**Verslag huishoudelijke elektrische installatie op laagspanning en zeer lage spanning****Algemeen:**

Referentie: 003-20260415-02	Datum controle: 15/04/2026
Keurder: 003

Eigenaar:	Onbekend	EAN-code:	541448820063466247
Adres installatie:	Kerkstraat 115, 9473 - Welle	Nummer teller(s):	1LGZ0581685903
		Distributienetbeheerder installatie:	Fluvius
Datum uitvoering installatie: ☒ Vóór 01/10/1981 ☐ Tussen 01/10/1981 en 01/06/2020 ☐ Vanaf 01/06/2020			
Type: ☒ Wooneenheid ☐ Niet-huishoudelijk ☐ PV ☐ Batterij ☐ Laadpaal

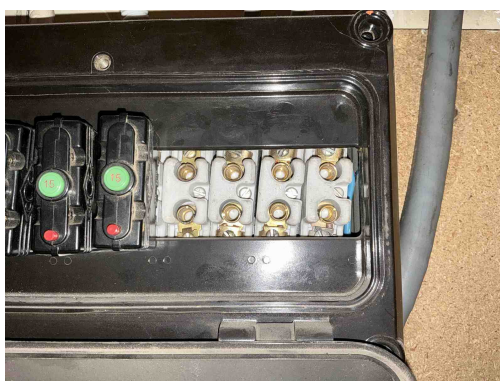
T12 - De contactdozen bezitten geen aangesloten aardingscontact (Boek 1: 4.2.2.3/5.3.5.2).

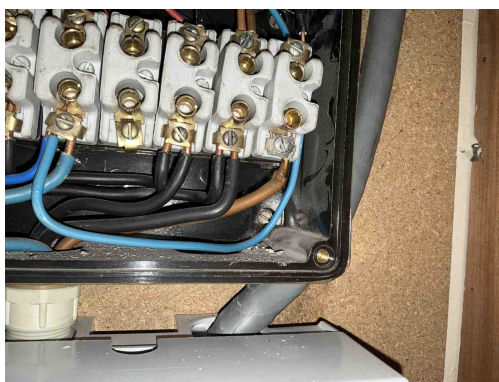
D08 - De nodige markeringen op de beveiligingstoestellen ontbreken of zijn onleesbaar (Boek 1: 5.3.5.5).

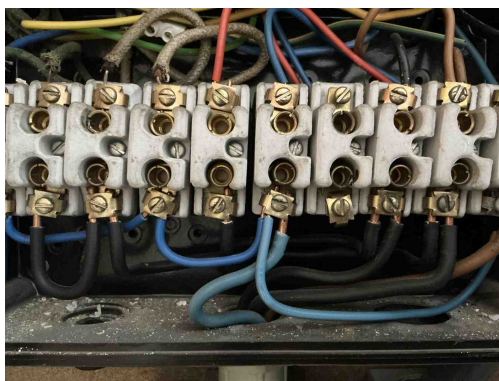
T21 - Het elektrisch materieel is niet geplaatst volgens de voorschriften van de fabrikant/ regels van goed vakmanschap . (Boek 1: 1.4.1.3)

Opmerking: Ophangvijzen bord niet afgedekt, meer dan 2 geleiders per pool

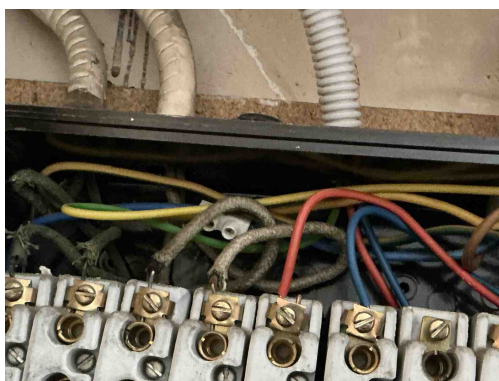
T21 - Het elektrisch materieel is niet geplaatst volgens de voorschriften van de fabrikant/ regels van goed vakmanschap . (Boek 1: 1.4.1.3)

Opmerking: Ophangvijzen bord niet afgedekt, meer dan 2 geleiders per pool

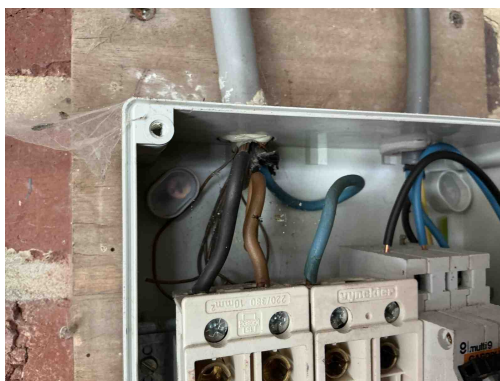
C35 - Er zijn doorverbindingen gemaakt met lusterklemmen; er kon niet aangetoond worden dat deze klemmen geschikt zijn voor de aanwezige spanning, stroom en draadsectie en dat ze "CE" zijn (Boek 1: 1.4.2.1.).

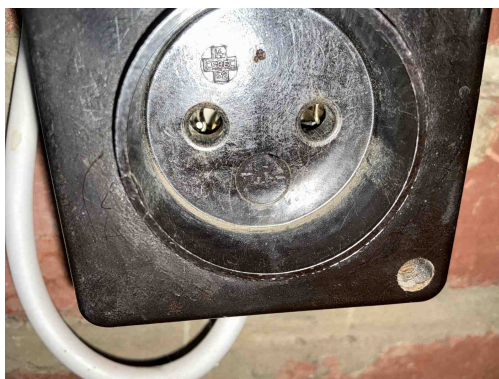
A15 - De kabelomvlechting en/of mantel is niet met de aardingsinstallatie verbonden (Boek 1: 5.4.3.1).

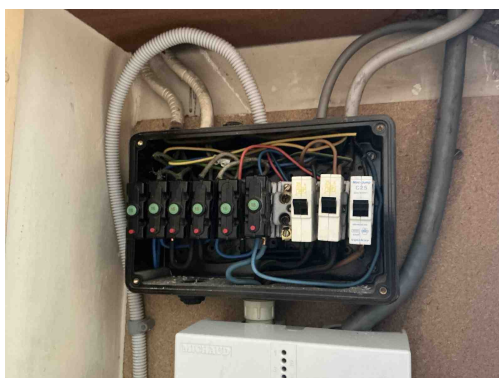
T11 - De contactdozen waarvan de toegekende stroomsterkte maximaal 16A en de toegekende spanning maximaal 250V bedraagt en niet bedoeld zijn voor de voeding van een of meerdere verbruikstoestellen voor een specifiek doel en niet geplaatst zijn in of op schakel- en verdeelborden, beschikken niet of IPXX-D (incl. gemeenschappelijke delen residentieel geheel) (Boek 1: 4.2.2.3/5.3.5.2).
